COMUNICADO Nº 1

Respuestas a consultas y modificaciones al pliego de condiciones

Licitación Pública 01/20 – Expediente 2020-7648

REALIZACIÓN DE INFRAESTRUCTURA VIAL Y PLUVIAL DE LA CUENTA SAN MARTIN Y ACONDICIONAMIENTO DE CANTEROS CENTRALES DE AV. PRESIDENTE VIERA

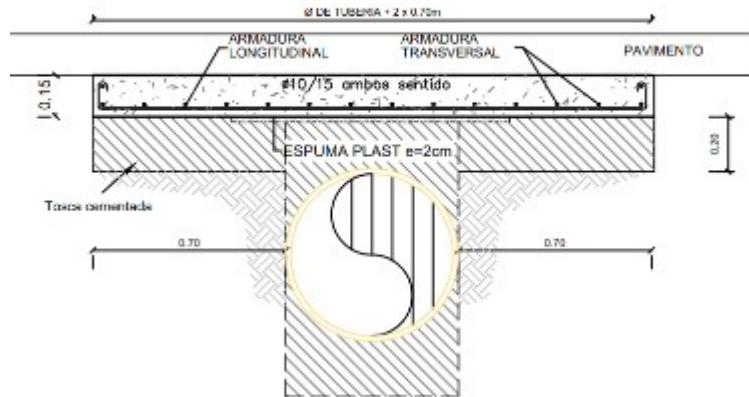
Consulta N° 12: No queda claro con que material debe taparse la zanja correspondiente a las tuberías PEAD, ya que las especificaciones técnicas tienen párrafos contradictorios en tal sentido. Se asume debe rellenarse con arena hasta la altura del diámetro horizontal del caño, y luego puede reutilizarse el material resultante de la excavación, hasta alcanzar el nivel de subrasante del paquete de pavimento. Favor confirmar si la interpretación es correcta, y en caso contrario indicar como debe ejecutarse la tapada.

RESPUESTA: Si, es correcto, pero en el texto del pliego se realiza la siguiente modificación.

En el párrafo que dice: *“Los últimos 50cm hasta alcanzar el nivel de rasante deberá ser rellenado con tosca CBR> 70% compactado al 98% del PUSM.”*

Debe decir: *Los últimos 50cm hasta alcanzar el nivel de **subrasante** deberá ser realizado con tosca CBR> 60% compactado al 100% del PUSM, de acuerdo a lo establecido en las especificaciones.*
